Réponse au courrier daté du 16 avril 2018

Objet : autorisation environnementale au titre des articles L.181-1 à L.181-31 du code de l'environnement concernant la création de la ZAC des "Hauts Banquets" à CAVAILLON

Réf. BR/CA -84-2018-00042

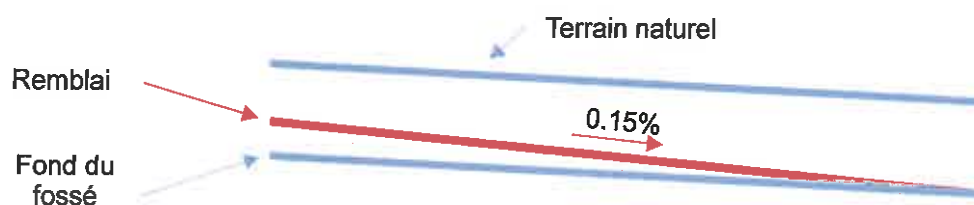
- Page 120 de l'évaluation environnementale, tableau 40 : vous annoncez un taux d'imperméabilisation de 39 %. D'où vient ce chiffre ? Le détail de ce calcul doit être fourni.*

Réponse apportée par LMV : Cette valeur a été obtenue en détournant l'ensemble des surfaces imperméabilisées situées en dehors des lots, conformément à ce qui est indiqué sur le plan masse du projet. Un exemple de ce principe est indiqué ci-dessous.

On a encadré l'intégralité des surfaces imperméabilisées sur le logiciel QGIS, puis on a calculé la surface de l'ensemble des entités détournées.

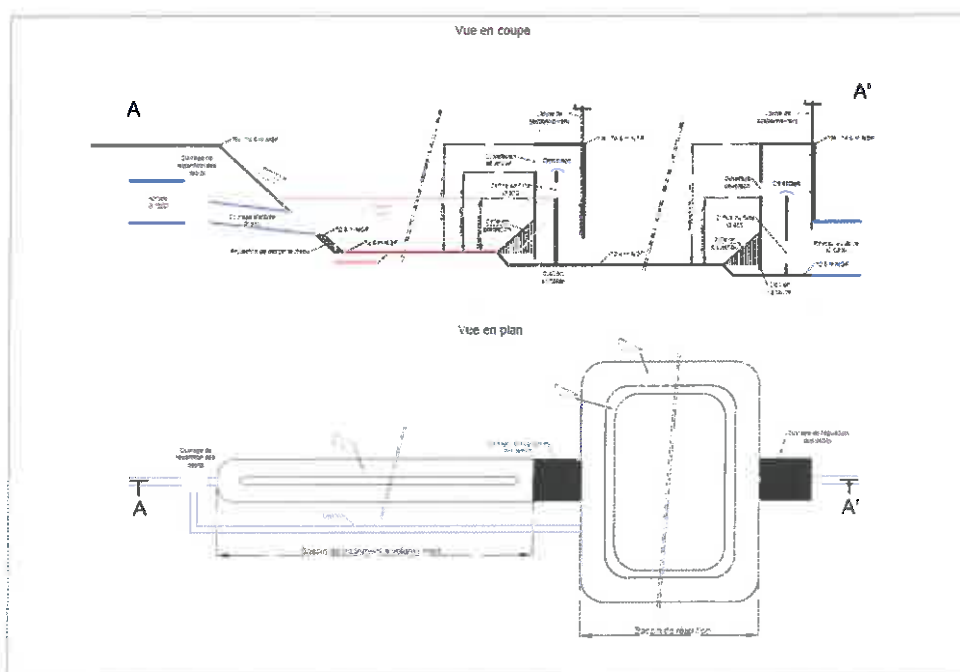
- Page 123, tableau 45 : les ratios de stockage en fonction de l'imperméabilisation des lots ne sont pas cohérents. Il y a un problème dans les calculs ; en effet, pour une parcelle de

1 ha, on obtient un volume de stockage de 650 m³ avec une imperméabilisation de 75-80 % et un volume de stockage de 1100 m³ avec une imperméabilisation comprise entre 0-25 % : plus la parcelle est imperméabilisée, plus le volume diminue, ce devrait être le contraire.

Le tableau a été mal interprété. En effet, le ratio est en l/m² imperméabilisé.

Prenons le cas d'une parcelle de 1 ha :

- *Si celle-ci est imperméabilisée à 20%, on a donc 2000 m² imperméabilisés, ce qui équivaut à un ratio de stockage de 110 l/m² imperméabilisé, soit 220 m³.*
- *Si celle-ci est imperméabilisée à 60%, on a donc 6000 m² imperméabilisés, ce qui équivaut à un ratio de stockage de 70 l/m² imperméabilisé, soit 420 m³.*
